## Technisches Merkblatt

Betreff : Taillenplattenschraube

Betroffene Produkte :

BT1380108 (Größen SM-ML-XLXXL)

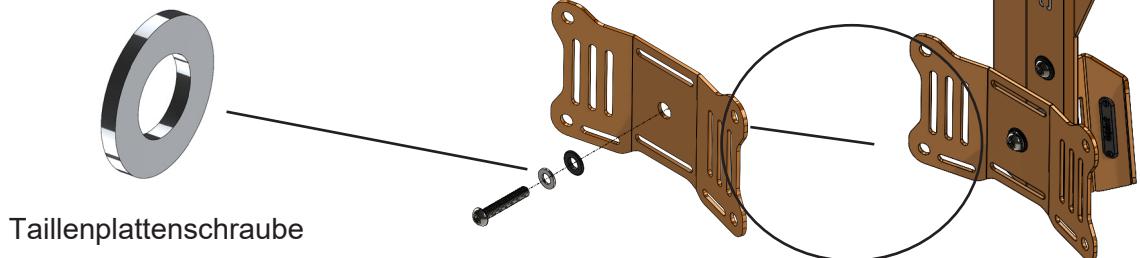
Aqualung hat ein Problem mit der „Taillenplattenschraube“ festgestellt, die möglicherweise durch die Rückenplatte des Apeks Exotec Jackets zieht oder reißt. Ein aktualisiertes Hardware-Kit wurde entwickelt, um das Design des Jackets zu verbessern und es durch zwei zusätzliche Unterlegscheiben aus Edelstahl robuster zu machen.

Um herauszufinden, ob Ihr Jacket bereits aufgerüstet wurde, überprüfen Sie bitte ob die Unterlegscheiben aus Edelstahl im mittleren Loch der Taillenplatte vorhanden sind.

Wenn die unten gezeigte Edelstahlscheibe fehlt, empfehlen wir Ihnen, Ihr Jacket zu Ihrem nächsten Händler zu bringen, um es nachzurüsten.
